YTTRANDE

NV-00446-18

Yttrande i mål nr M 7332-17 angående ansökan om tillstånd till nuvarande och utökad produktion av oblekt och blekt sulfatmassa och kartong vid BillerudKorsnäs Frövi i Lindesbergs kommun

Figur 1. Utsläpp av kväveoxider från mesaugnar vid svenska sulfatmassabruk

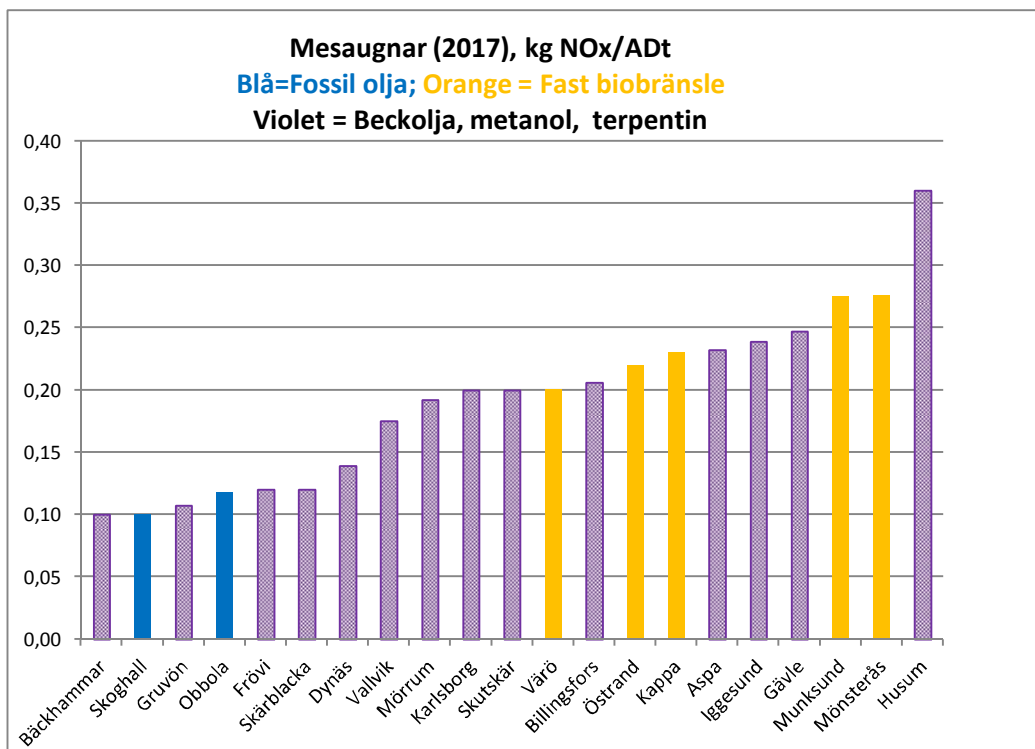
Naturvårdsverket har för mesaugnen yrkat att som slutligt villkor ska föreskrivas att utsläppet inte får överstiga 0,25 kg NOx/ton sulfatmassa (villkor NV 6). Avsikten i vårt tidigare yttrande var att värdet skulle gälla som årsmedelvärde vilket av misstag utelämnats, vilket nu rättas.

Naturvårdsverket har även yrkat att i det fall att en ny mesaugn installeras ska den utformas för att kunna eldas med fast biobränsle (villkor NV 8). Bolaget har med anledning av dessa yrkanden anfört att det inte är möjligt att klara ett villkorsvärde på 0,25 kg NOx/ton sulfatmassa om ugnen eldas med fast biobränsle.

Naturvårdsverket har sammanställt utsläppen från mesaugnar vid svenska sulfatmassabruk, vilket visas i diagram 1 nedan.

Av figuren kan utläsas att år 2017 var det fem mesaugnar som eldades med fast biobränsle. Utsläppen varierade från 0,20 till 0,28 kg NO_x/ton sulfatmassa. Tre av mesaugnarna låg under 0,25 kg NO_x/ton massa och två låg över denna nivå. Dessa siffror talar för att nivån 0,25 kg/ton sulfatmassa kan klaras även med fast biobränsle, men att det kan variera med förutsättningarna vid det enskilda bruket. Naturvårdsverket är av uppfattningen att om en mesaugn redan från början utformas och ges tillräcklig kapacitet för att eldas med fast biobränsle bör utsläpp under den av Naturvårdsverket yrkade begränsningsvärdet kunna uppnås. Vi kan dock medge att erfarenheten än så länge är begränsad och det finns en viss osäkerhet. Av den anledningen, och för att inte en övergång till fast biobränsle ska förhindras, kan vi medge att villkoret utformas så att vid stadigvarande eldning med huvudsakligen fast biobränsle tillåts utsläppet att uppgå till högst 0,30 kg NO_x/ton sulfatmassa. Om annat bränsle används ska som villkor gälla 0,25 kg NO_x/ton sulfatmassa.
